No.	高浜2-熱時効-1 rev1	事象：2相ステンレス鋼の熱時効									
質 問	<p>(別冊-共通) 高浜発電所2号炉劣化状況評価書におけるステンレス鋼の熱時効について、高浜発電所2号炉高経年化技術評価書(40年目)[冷温停止状態が維持されることを前提とした評価]以降の最新知見等の反映により評価方法及び/又は評価結果に変更があった場合はその内容及び変更根拠を提示すること。</p>										
回 答	<p>高浜発電所2号炉劣化状況評価書では、高浜2号炉の新技術基準への適合に係る工事計画認可申請書の記載を反映して内容の修正を行っています。</p> <p>熱時効に係る評価のうち、高経年化対策上着目すべき劣化事象としている評価について、評価方法及び/又は評価結果に変更があった対象は以下に示すものとなっています。</p>

No.	高浜 2－熱時効－ 6 rev3	事象：2相ステンレス鋼の熱時効
質 問	<p>(別冊-5配管-41次冷却材管-17頁)</p> <p>母管の熱時効に係る現状保全及び総合評価について、健全性評価において選定した評価部位との関係から、定期的実施している溶接部の超音波探傷検査における検査部位の選定（サンプリング）の妥当性を提示すること。</p>	
回 答	<p>母管及び管台の溶接部の供用期間中検査（超音波探傷検査）の検査部位の選定は維持規格に基づき実施しております。</p> <p>維持規格においては、経年劣化を確認するため定点サンプリング方式を採用しております。当該部においては、経年劣化事象を考慮して相対的に経年変化に厳しい条件にあると考えられる部位を優先して選定することが望ましいとの考えに則って、以下の溶接継手を優先して選定することとしております。</p> <ul style="list-style-type: none"> ①容器と各管との溶接継手 ②構造不連続部の継手 <p>また、部位として選定した構造不連続部の継手が特定の系統および口径の継手に偏らないようにするため、その継手数を比例配分により求めるよう定めております。（維持規格参照）</p> <p>選定箇所および検査部位は、社内文書（添付1）にて決定しており、具体的には添付2に示します。</p> <p>母管及び管台の健全性評価において選定した箇所については、添付1に示す上記①②に該当する選定箇所に含まれており、現状保全にて健全性を確認しております。</p> <p>なお、プラント建設時に実施した検査は当時のメーカー基準に基づいて実施したものであり、現在実施している供用期間中検査とは適用規格や検査手法が異なります。</p>

No.	高浜2－その他の経年劣化事象－1 Rev1	事象：摩耗－1
質 問	<p>(別冊-7炉内構造物-26頁) 制御棒クラスタ案内管(案内

図1-1 ホットレグ直管

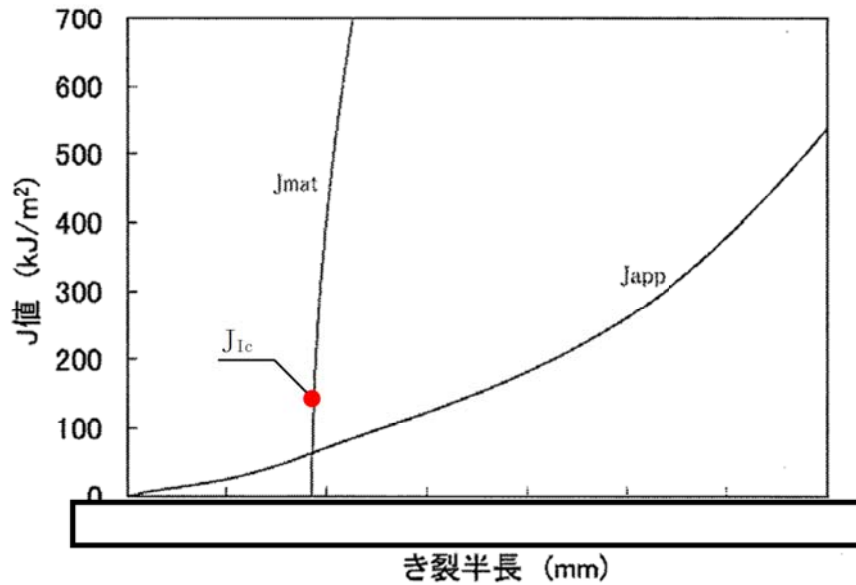
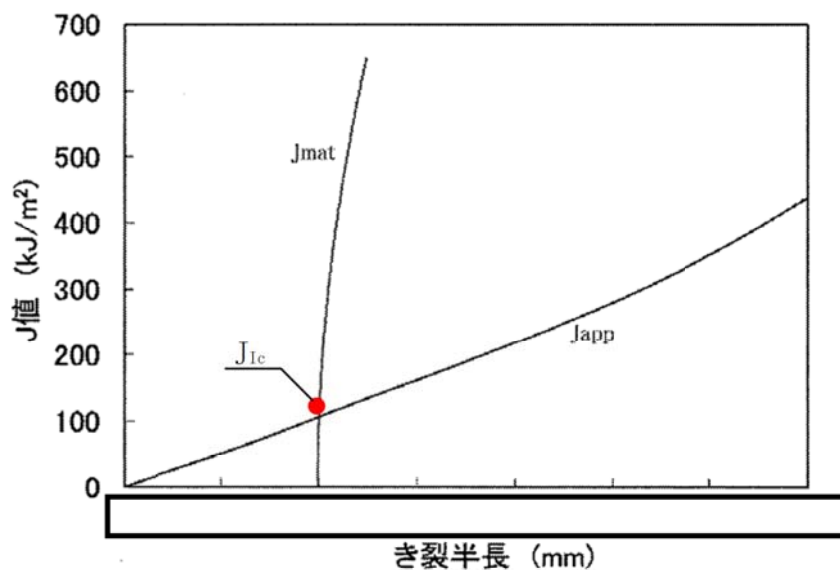
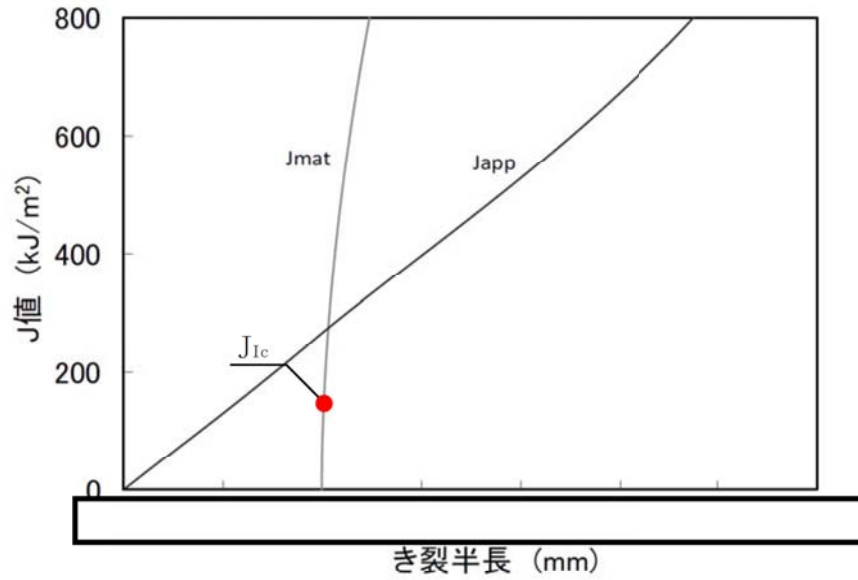
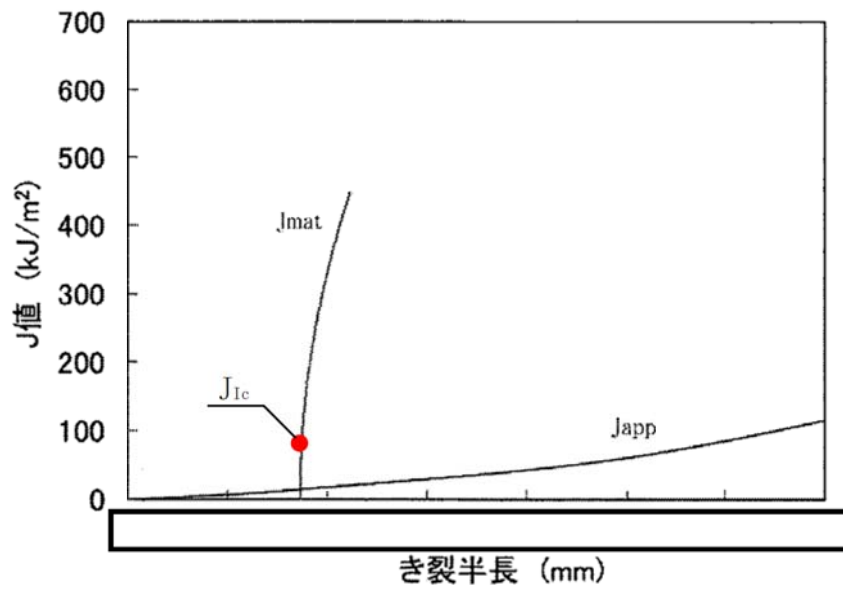
変更後の地震応力条件を適用した応力状態においても、図1-1、1-2、1-4においては J_{mat} と J_{app} が J_{Ic} 以下の低い J 値で交差しており、 $J_{app} < J_{Ic}$ であることが確認できるため、延性き裂は発生しないと判断できる。また、図1-3においても J_{mat} と J_{app} の交点においては、 J_{mat} の傾きが J_{app} の傾きを上回ることから、不安定破壊は起こらないと判断できる。

以上より健全性が確認できたと判断する。

図1 高浜2号炉 制御棒クラスタの構造と挿入位置関係

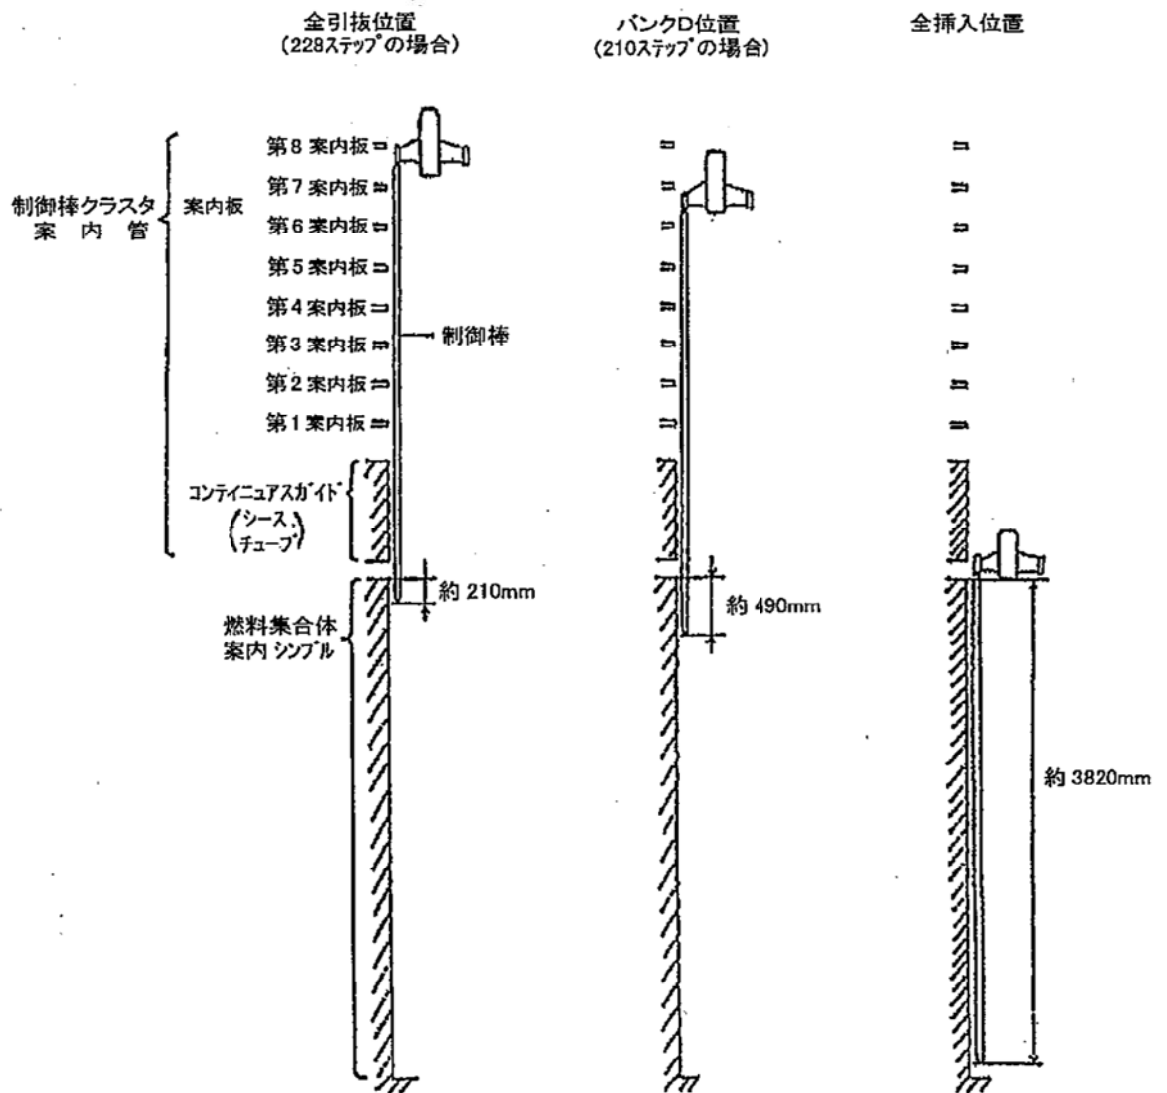
No.	高浜2－その他の経年劣化事象－7	事象：摩耗－7
質 問	<p>(別冊-14機械設備-5非核燃料炉心構成品-7頁) 被覆管の摩耗について、健全性評価の具体的な内容及びその根拠を提示すること。</p>	
回 答	<p>被覆管の摩耗についての健全性評価およびその根拠を添付に示します。</p>

制御棒クラスタの構造と挿入位置関係を図1に示す。
